HTTR 原子炉施設
設置許可基準規則への適合性について
第 10 条(誤操作の防止)

令和 2 年 6 月 12 日

日本原子力研究開発機構 大洗研究所
高温ガス炉研究開発センター
高温工学試験研究炉部

盤面器具の配置

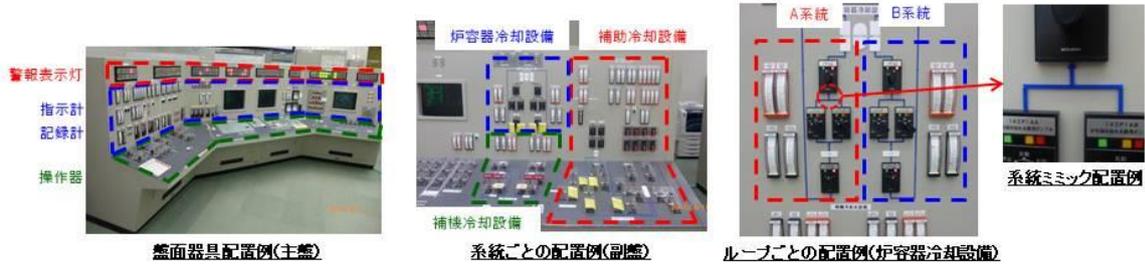
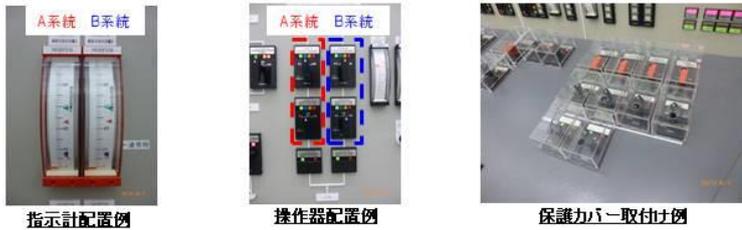
安全施設の誤操作防止に対して、人間工学上の諸因子をどのように配慮した設計としているか説明すること。

配置、操作性に係る誤操作防止として、盤面上方から、警報窓、隔離弁等の状態表示灯、指示計、記録計、操作器の順に配置し、関連の深い器具は近接配置している。操作器については、操作対象に応じた形状、色、操作方法の使い分けを図ると共にプロセスの流れに沿った機器の機能的な関係を盤面に表示している。また、警報窓は、警報の種類に応じた配置及び警報の重要度に応じた表示色の区分を行うと共に、警報を代表化し、詳細警報についてはディスプレイに表示させることで、運転員の混乱を低減している。指示計及び記録計は、監視目的に応じた配置とすることに加え、監視において関連性のある計器は近接配置としている。なお、配置に係る規則性をもたせること及び事故後監視計器については計器本体の色を変えること等により、正確かつ迅速な状態把握を図っている。
